★対策箇所図 みょうけん幼稚園（令和7年度要望）

★対策箇所図 わかばこども園（令和7年度要望）

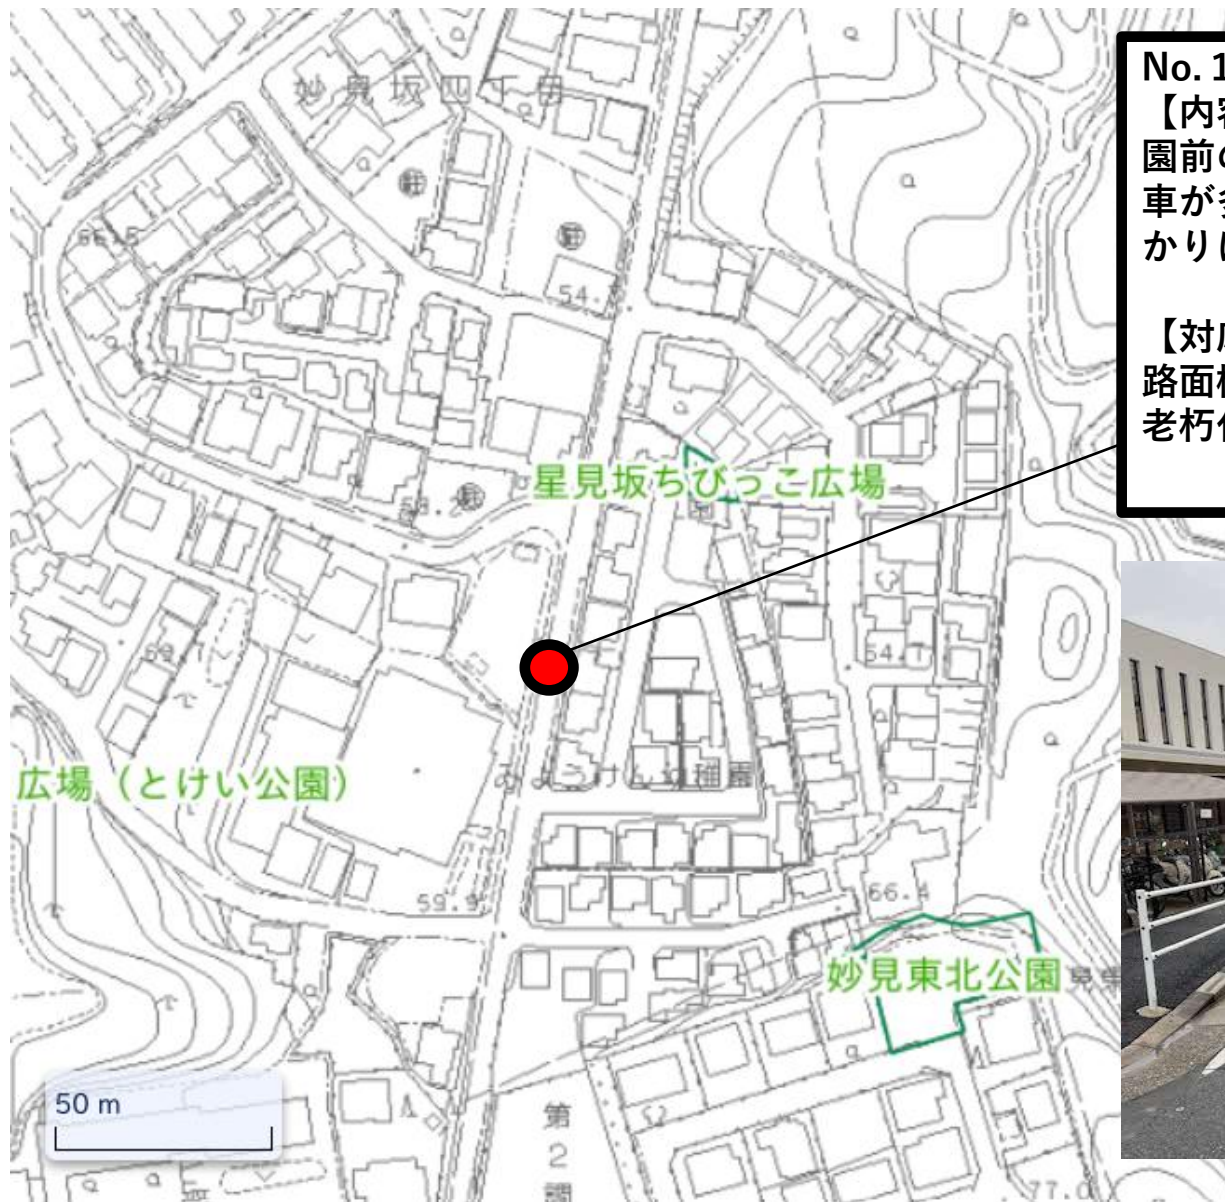
No.1
【内容】
園前の道路を速度を落とさず走る車が多く、危険がある。標識も分かりにくい。
【対応】
路面標示「とび出し注意」を設置。老朽化した速度20標識を更改。

★対策箇所図 倉治こども園（令和7年度要望）

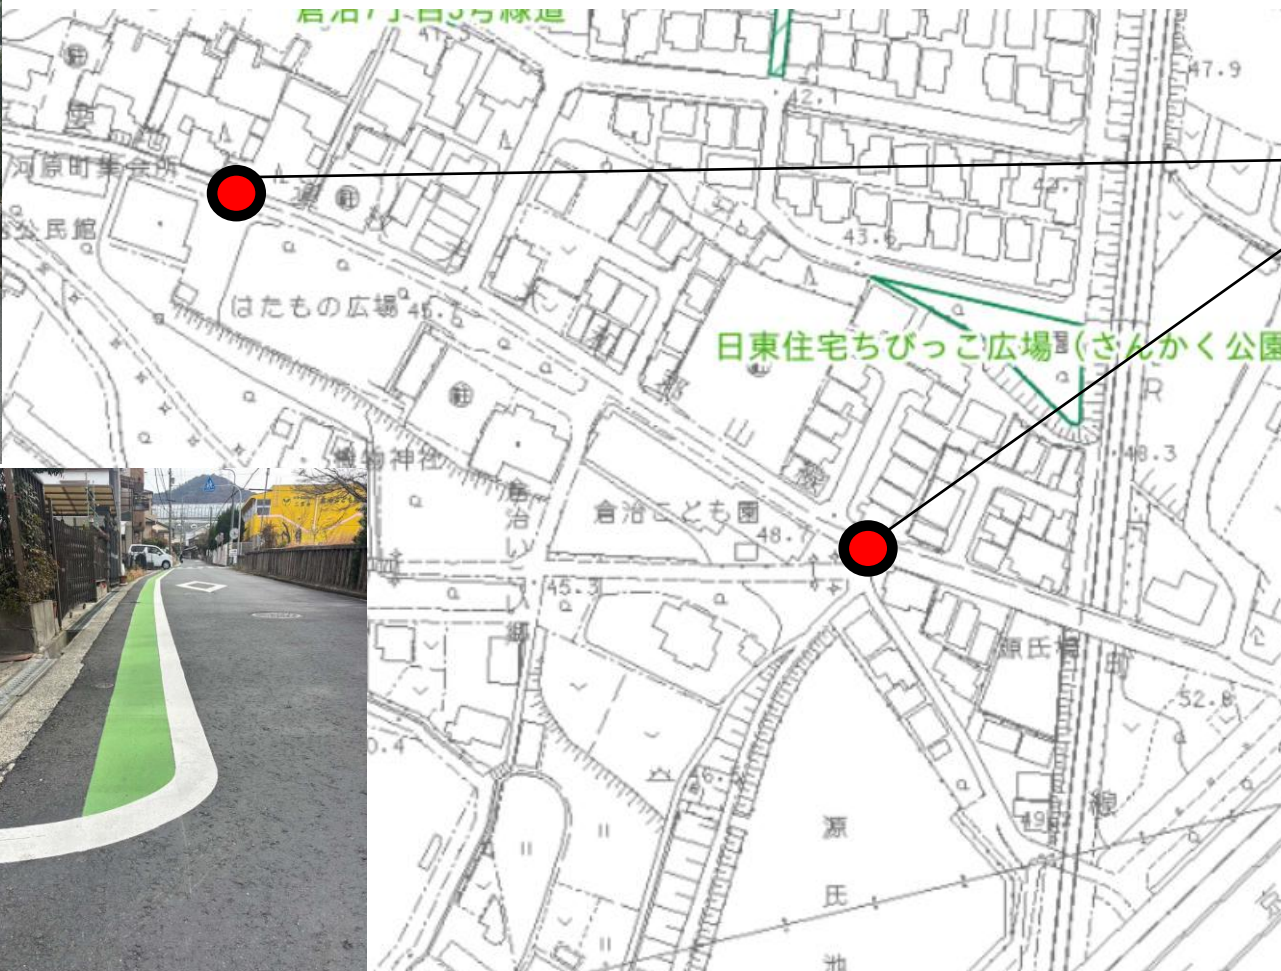
No.5
【内容】
交通量が多く、園の前でも速度を落とさず走る車が多いため、園児の移動経路として危険がある。
【対応】
園前道路に「キッズゾーン」の設置を行った。
路面標示と外側線が薄くなっている部分は引き直しを行った。

★対策箇所図 交野保育園（令和7年度要望）

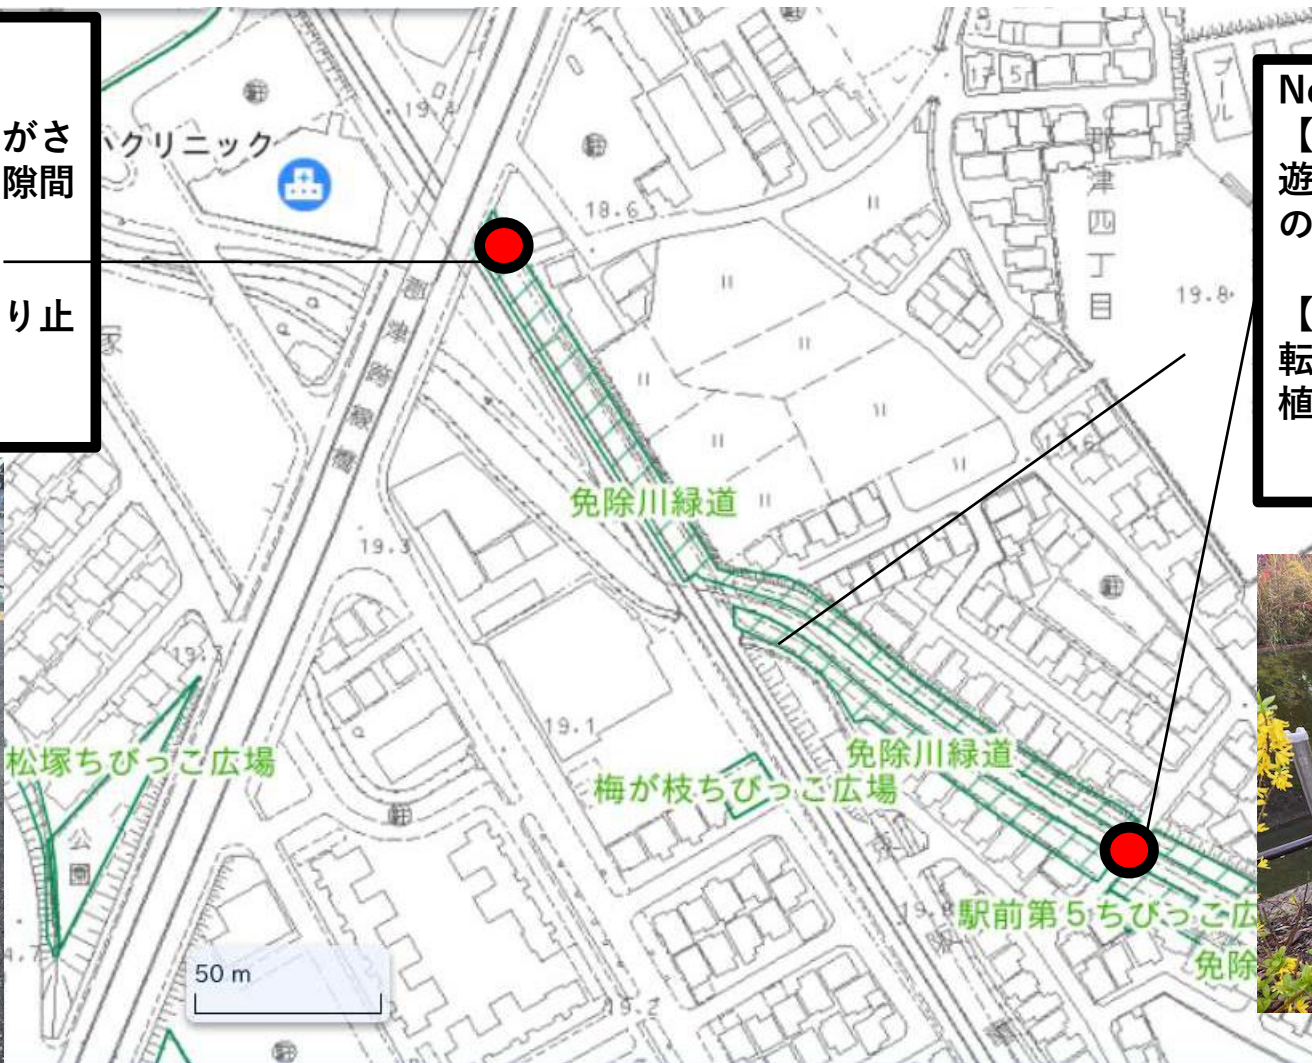
No.9

【内容】

遊歩道入口付近にある溝に蓋がされているが、蓋がずれていて隙間ができることがあり危険。

蓋の点検を実施し、裏側の滑り止め等を確認した。
